NOTAT

OPPDRAAG	SMS. Kvalitetssikring av rapport. Vurdering av områdestabilitet	DOKUMENTKODE	10225774-RIG-NOT-001
EMNE	Uavhengig kvalitetssikring NVE	TILGJENGELIGHET	Åpen
OPPDRAAGSGIVER	Bane NOR	OPPDRAAGSLEDER	Arne Vik
KONTAKTPERSON	Jan Nondal	SAKSBEHANDLER	Jonas G. Bjørklimark
KOPI	NGI v/Ørjan Nerland	ANSVARLIG ENHET	10234011 Geoteknikk Midt

Uavhengig kvalitetssikring NVE

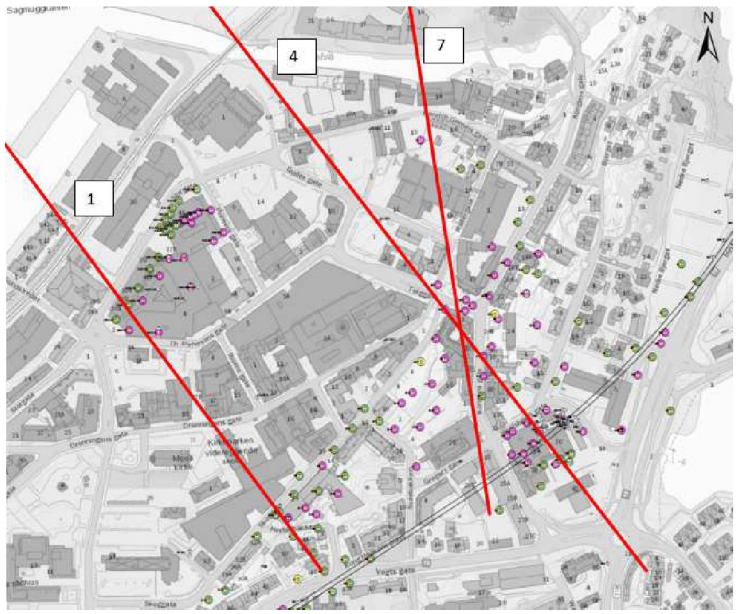
<p><i>Labels in diagram: Fc=140, Fc=142, Fc=243, q=95 kPa, Korte 0</i></p>	Material	UnWeight	SubWeight	Fi	C	C	Aa	Ad	Ap	Sand	19.00	9.00	35.0	0.0					Leire	20.50	10.50			C-prof	100	0.63	0.35	Morøne	20.00	10.00	35.0	0.0						
Material	UnWeight	SubWeight	Fi	C	C	Aa	Ad	Ap																																
Sand	19.00	9.00	35.0	0.0																																				
Leire	20.50	10.50			C-prof	100	0.63	0.35																																
Morøne	20.00	10.00	35.0	0.0																																				
		Tilsvaer fra NGI er ok, kommentar lukkes.																																						
8	Vedlegg I, kap. 5.2	<p>I profil 39 vises det at det skal graves i kvikkleire for bygging av jernbanen. Vi kan imidlertid ikke se at stabiliteten for utgravinga er vurdert. Er lokalstabiliteten i anleggsfasen vurdert om den er tilstrekkelig?</p> <p>NGI svar: Ja, i dette området er det prosjektert kalksementstabilisering for å ivareta lokalstabiliteten. Det foreligger egne prosjekteringsrapporter på dette som kan ettersendes dersom ønskelig.</p> <p>Tilsvaer fra NGI er ok, kommentar lukkes.</p>	TS	L																																				
9	Kap. 3.2	<p>Det står at skråningen kan anses å være utenfor influensområdet dersom tiltaket ligger foran foten av skråningen. Det må imidlertid også forutsettes at tiltaket ikke forverrer stabiliteten, dvs. at det ikke medfører graving ved foten av skråningen.</p> <p>NGI svar: I de områdene hvor det er planlagt graving i foten av skråninger og hvor tiltaket ligger utenfor influensområdet skal det før graving utføres stabilitetsforbedrende tiltak slik at det oppnås netto forbedring og ikke forverring.</p> <p>Tilsvaer fra NGI er ok, kommentar lukkes.</p>	R	L																																				
10	Kap. 3.2	<p>Det mangler definisjon av sprøbruddmateriale og kvikkleire etter ISO 17892-6:2017.</p> <p>NGI svar (A): Sensitivitet >15 er ikke lenger et kriteriet for å definere et jordmateriale som et sprøbruddmateriale. Dette er nå rettet opp i ny revisjon av rapporten, se kap. 3.2 i rapporten.</p>	R	L

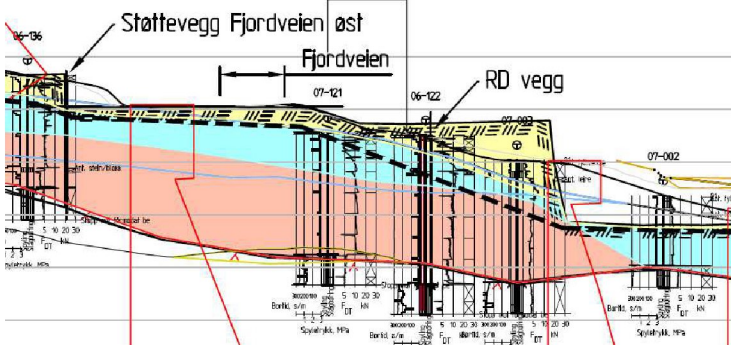
30	Vedlegg I, kap. 5.1.1	<p>Det er foreslått grunnforsterkning (kalksementstabilisering) for å forbedre stabiliteten. Er risiko for midlertidig svekking av stabilitet vurdert?</p> <p><i>NGI svar: Ja, vi har jobbet mye med å vurdere effekter av grunnforsterkning. Flere steder er kalksementpeling erstattet med jetpeling for å redusere ev. negative installasjonseffekter. I tillegg vil det bli utført fullskala feltforsøk for å se på ev. negative effekter ved installasjon av jetpeler (og rørvegg).</i></p> <p>Tilsvaret fra NGI er ok, kommentar lukkes.</p>	TS	L
31	Vedlegg I, kap. 6	<p>Det er foreslått slissevegger for bygging av betongtunnelen. Gjennomføring av slissevegger i kvikkleire er meget utfordrende, og vi stiller derfor spørsmål på om gjennomførbarhet av metoden er vurdert. Dette vurderes også som et relevant spørsmål i forhold til kontroll av områdestabilitet, og vi mener dette må belyses i vurderingsrapporten. I den forbindelse stiller vi spørsmål om vurdering av risikoen for at metoden kan føre til en midlertidig reduksjon av sikkerhet mot brudd i skråningen ovenfor.</p> <p><i>NGI svar: Det finnes egne rapporter hvor disse vurderingene er inkludert. Kan ettersendes dersom ønskelig.</i></p>	TS	L
